Objet : Parachèvement de l'autoroute 19 entre l'autoroute 440 et l'autoroute 640 avec voies
réservées au transport collectif à Laval et à Bois-des-Filion

Réponse à la onzième demande d'information supplémentaire du MDDELCC

Parachèvement de l'autoroute 19 entre l'autoroute 440 et
l'autoroute 640 avec voies réservées au transport collectif
sur le territoire des villes de Laval et de Bois-des-Filion

18 DÉCEMBRE
2015

Figure 1 – Champ de vitesse au droit de la structure P-18672 pour un débit estival moyen de $165 \text{ m}^3/\text{s}$ en présence d'une jetée au nord avec ponceaux.

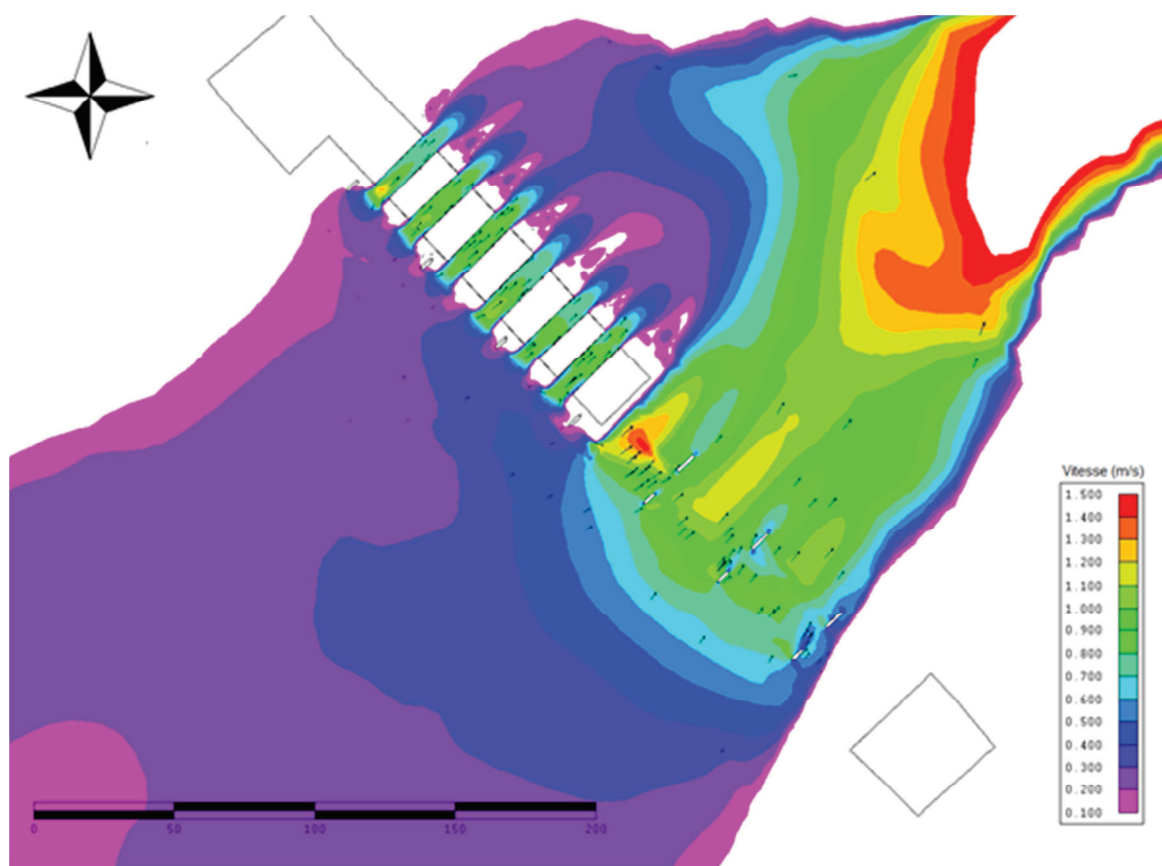
Q-1 Pour la phase de construction, plusieurs structures temporaires sont présentées dans l'étude hydraulique et dans l'avis technique. Certaines de ces structures ont des impacts hydrauliques importants, voire même inacceptables. Nous n'avons toutefois pas d'information sur la ou les solutions retenues, ou du moins celles qui ont été écartées, par le MTQ. Quelles sont-elles?

- les vitesses de courant générées par les différents scénarios de jetées sont très importantes et peuvent être un obstacle à la libre circulation du poisson. Nous comprenons toutefois que les vitesses sont pour des débits de récurrence 2 ans, situation qui est peu probable dans la mesure où les travaux sont réalisés en période d'étiage. Ainsi, afin d'appuyer le choix des scénarios à retenir, il serait utile de nous fournir, dans la mesure du possible, les vitesses de courant, pour les différents scénarios, pour des débits moyens estivaux et automnaux. L'objectif principal serait de maintenir la libre circulation du poisson et donc d'avoir en tout temps, au moins une petite portion de la rivière sous les 1,5 m/s;

Pour un débit estival moyen de $165 \text{ m}^3/\text{s}$, les vitesses dans les ponceaux au nord ne devraient pas dépasser $1,2 \text{ m/s}$. Pour plusieurs de ces ponceaux, elles devraient descendre même à des valeurs d'environ $0,6 \text{ m/s}$ à $1,0 \text{ m/s}$. Dans le chenal non obstrué, les vitesses devraient varier entre $0,50 \text{ m/s}$ et $1,45 \text{ m/s}$ selon l'emplacement. Près de la rive droite, les vitesses devraient être plus faibles alors qu'elles seraient plus fortes à l'embout de la jetée. La figure 1 montre le champ de vitesse prévu à proximité de la jetée nord avec ponceaux.

Figure 3 – Champ de vitesse au droit de la structure P-18672 pour un débit estival moyen de $165 \text{ m}^3/\text{s}$ en présence d'une jetée au nord avec embout en palplanches.

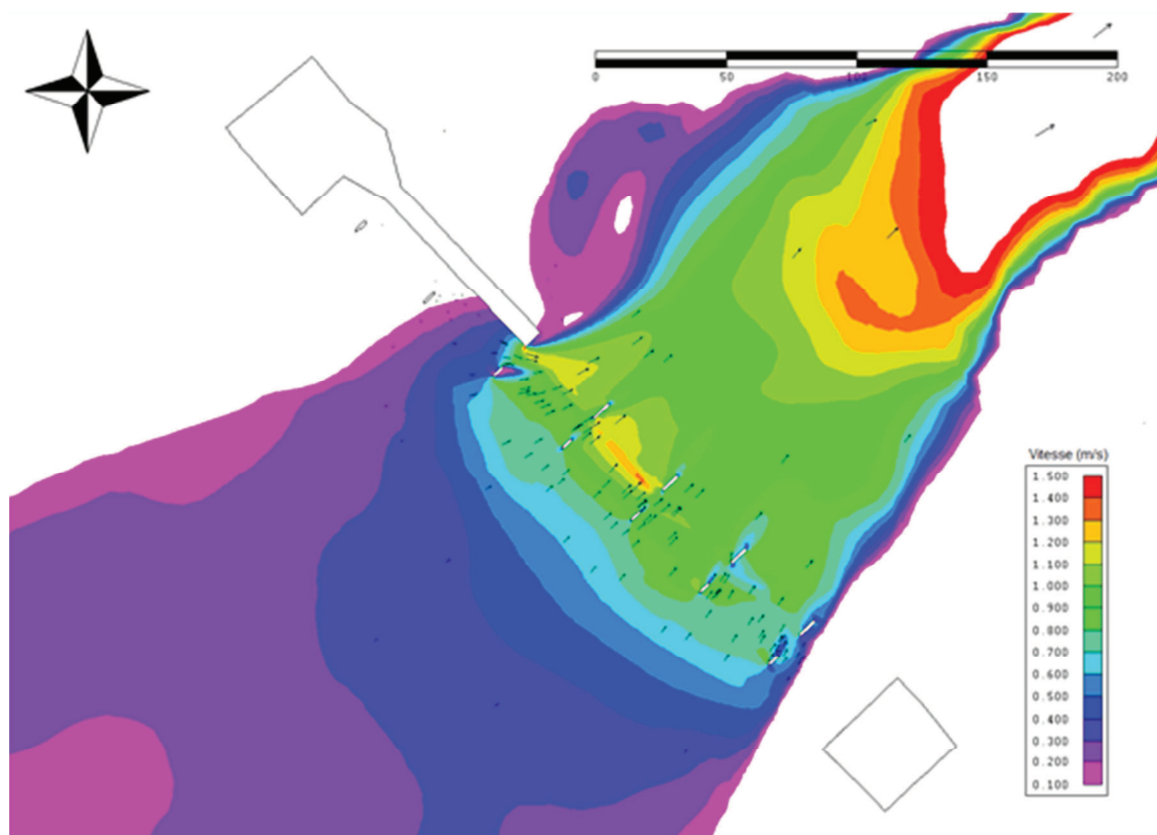
- les scénarios avec palplanches au bout de la jetée permettent de diminuer légèrement les vitesses, il pourrait être nécessaire d'utiliser ce type de structure selon les scénarios retenus et les vitesses de courant, toujours dans l'objectif de maintenir le passage du poisson.

Pour un débit estival moyen de $165 \text{ m}^3/\text{s}$, les vitesses devraient varier entre $0,70 \text{ m/s}$ et $1,35 \text{ m/s}$ selon l'emplacement. Près de la rive gauche, les vitesses devraient être plus faibles alors qu'elles seraient plus fortes à l'embout de la jetée. La figure 3 montre le champ de vitesse prévu à proximité de la jetée nord avec ponceaux.
